Regionalverband Schwarzwald-Baar-Heuberg

**Faktencheck fahrplantechnische
Untersuchung Gäubahnsperrung –
Prüfung auf Plausibilität und Ausarbeitung
weiterer Varianten**

29. August 2023

V1: Abkreuzungen im Bereich Stuttgart-Berghau – Einschätzung

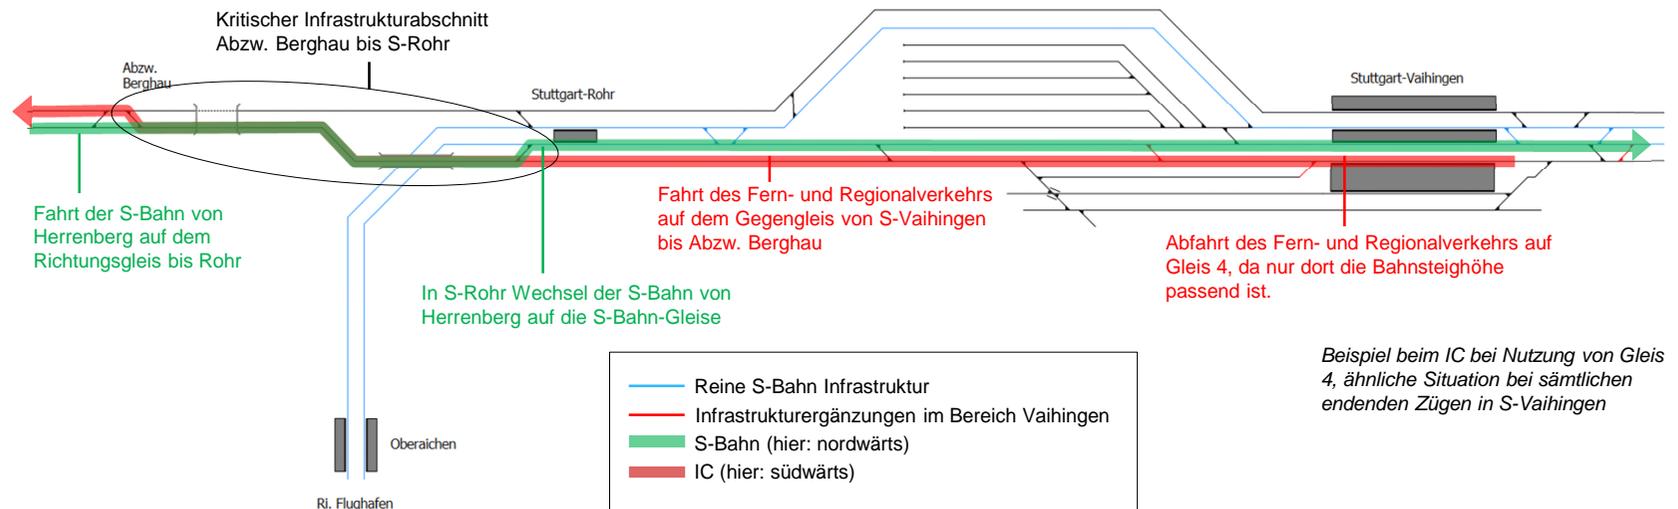
Am Abzweig Berghau entstehen Zugfolgefälle mit knappen aber regelkonformen Konstruktionen zwischen in S-Vaihingen beginnenden Regional- und Fernverkehrszügen sowie der S5. Die möglichen Übertragungen von Verspätungen auf die S-Bahn-Stammstrecke werden nicht erwähnt (siehe auch Skizze nächste Seite). Nach Herstellung der infrastrukturellen Voraussetzungen, um Züge bis Stuttgart Nordhalt bzw. zur Überleitstelle Dachswald zu führen, entfallen die Konflikte am Abzweig Berghau.

V5: Zwischenabstellung in Horb

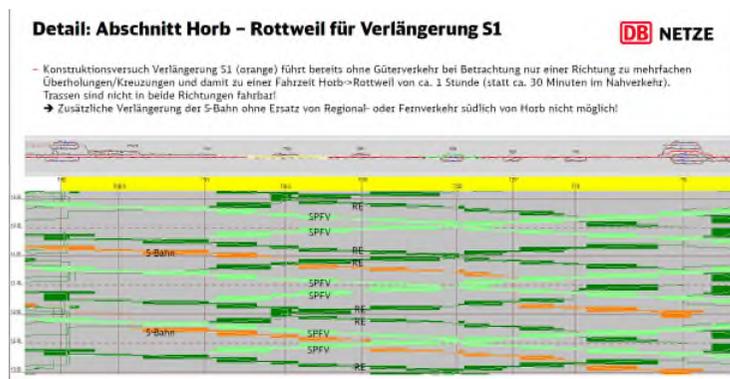
Fehlende Einstiegshilfe in Horb sollte aufgrund der Vorlaufzeit kein Hindernis sein. Wie bereits zuvor beschrieben, wird die Lösung aus anderen Gründen jedoch als nicht sinnvoll erachtet.
